**INFORME N° 0457-2023/MINEM-DGAAM-DEAM-DGAM**

Asunto : Evaluación final de la Declaración de Impacto Ambiental del proyecto de exploración minera "Mara", presentado por Rio Tinto Mining and Exploration S.A.C.

Fecha : 11 de septiembre de 2023

Figura 1: Esquema típico referencial de una plataforma de exploración

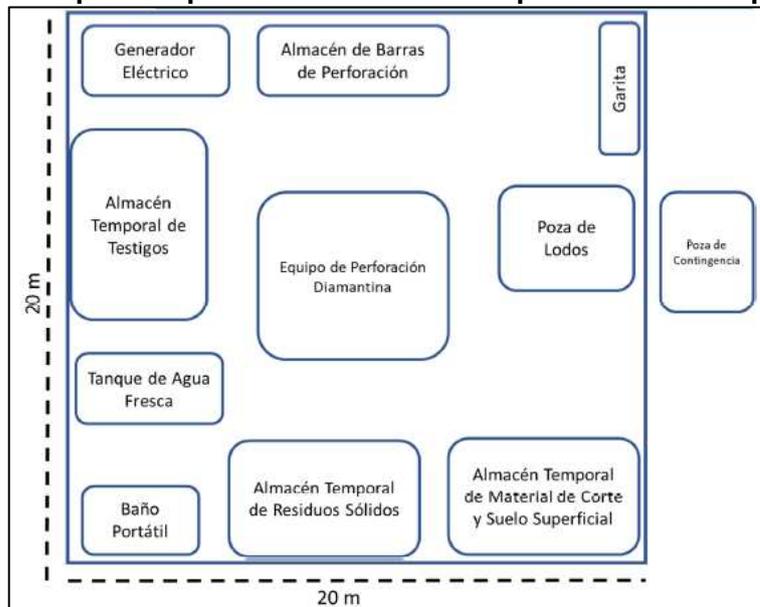
Observación 8.- En el ítem 2.7.2.1 (Instalaciones de Exploración)

Observación 12.- En el ítem 2.7.8.1 (Maquinaria y equipos), el titular minero presentó las maquinarias y equipos de perforación para las actividades de habilitación de las plataformas y perforación. No obstante, el titular minero no ha incluido a los generadores eléctricos que se instalarán en las plataformas y campamento, de acuerdo a la Figura 2.7.2-1 (Esquema Típico Referencial de Una Plataforma de Exploración) y Figura 2.7.2-4: Distribución Referencial del Campamento. Al respecto, el titular minero deberá aclarar y/o corregir donde corresponda. Asimismo, de ser el caso, deberá actualizar la Tabla 2.7.8-3: Consumo de Combustible de Maquinarias y Equipos.

Respuesta.- El titular minero indica que en la Figura 2.7.2-1 se presenta el Esquema Típico Referencial de una plataforma de Exploración en la cual se especifica el Generador Eléctrico, alineado así a la Tabla 2.7.2- 1. Asimismo, en la Tabla 2.7.2-1 Instalaciones por Plataforma, se incorpora la garita.

Respuesta.- El titular minero señala que se utilizará grupo electrógeno, por lo que, se ha corregido la Figura 2.7.2-1 Esquema Típico Referencial de Una Plataforma de Exploración, Figura 2.7.2-4 Esquema Típico Referencial del Campamento y la Tabla 2.7.8-3: Consumo de Combustible de Maquinaria y Equipos.
